改善箇所説明図①

改善措置の内容

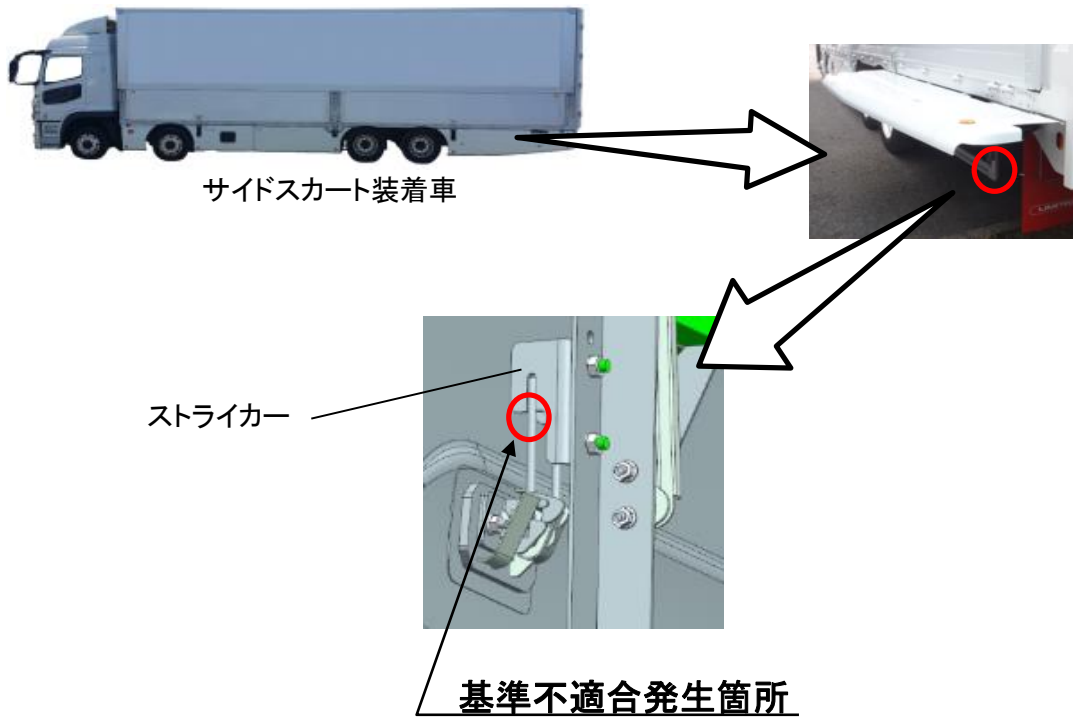
大型ウイング車のサイドスカート装着車において、リヤオーバーハング部のサイドスカートを固定するストライカーの強度が不足しているため、走行振動等により亀裂が発生するものがある。そのため、そのままの状態で使用を続けると亀裂が進行しストライカーが破損して、最悪の場合、走行中にサイドスカートが車幅から突出するおそれがある。

全車両、ストライカーを対策品に交換する。

注：□は、交換部品を示す
